Mission régionale d'autorité environnementale

**Avis de la mission régionale
d'autorité environnementale
Hauts-de-France
sur le projet de parc éolien chemin du chêne
de la société Total Quadran
sur la commune d'Harcigny (02)**

n°MRAe 2021-5157

Carte de présentation du projet (résumé non technique partie 1 page 9)

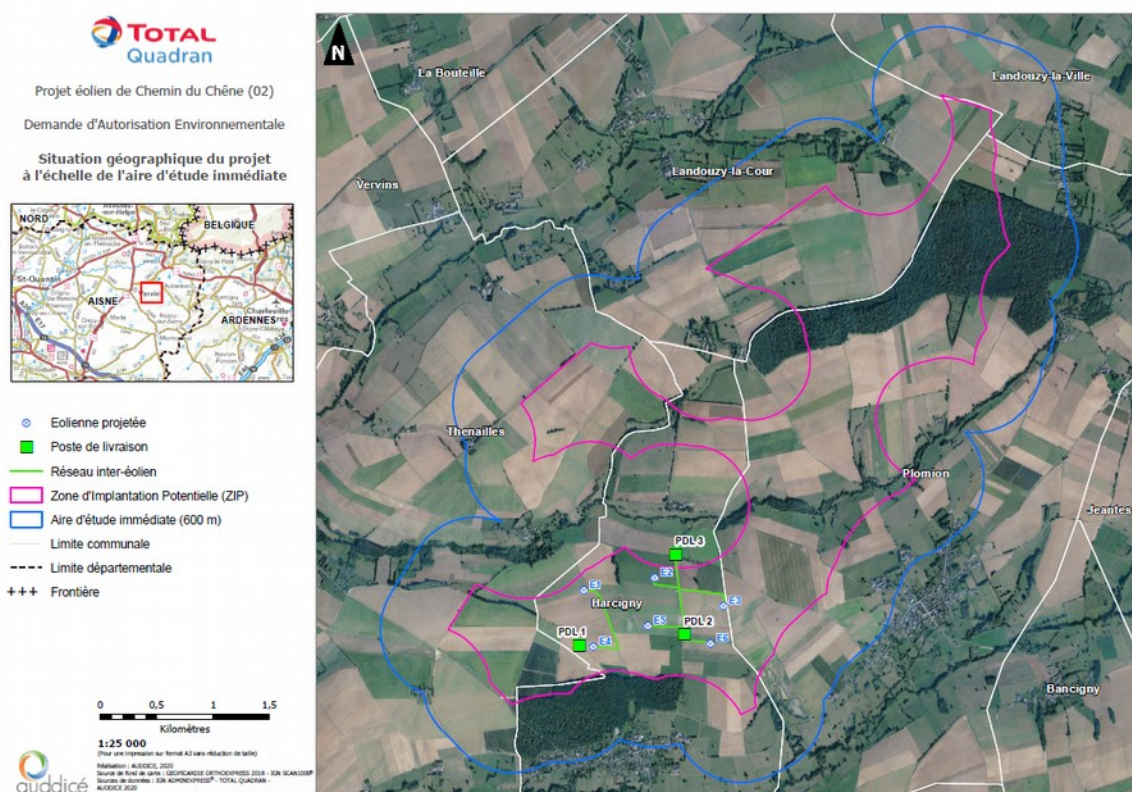
L'avis est rendu sur un projet de six éoliennes d'une hauteur de 179,2 mètres et de garde au sol¹ d'au moins 30 mètres, localisées comme indiqué ci-dessous.

Carte d'implantation des parcs éoliens autour du projet (expertise paysagère et touristique partie 1 page 14)

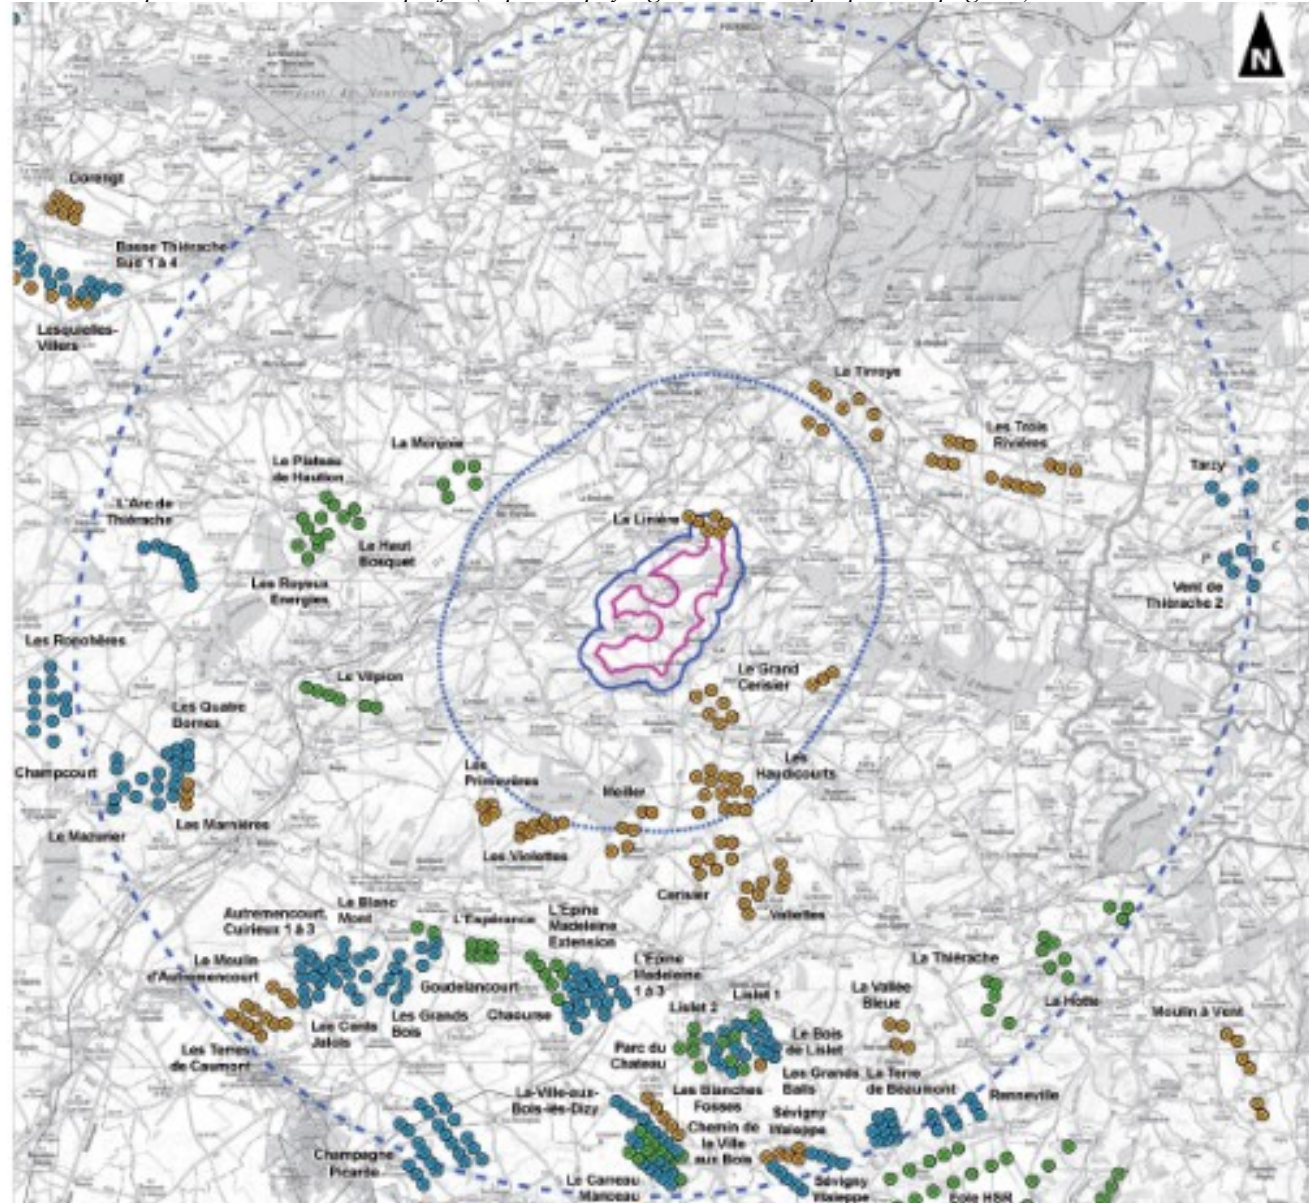
Le projet est localisé dans un contexte éolien très marqué et la carte ci-dessous fait apparaître dans un rayon de 20 km autour du projet :

- 20 parcs pour un total d'environ 173 éoliennes en fonctionnement ;
- 12 parcs pour un total d'environ 74 éoliennes autorisées ;
- 16 parcs pour un total d'environ 172 éoliennes en cours d'instruction.
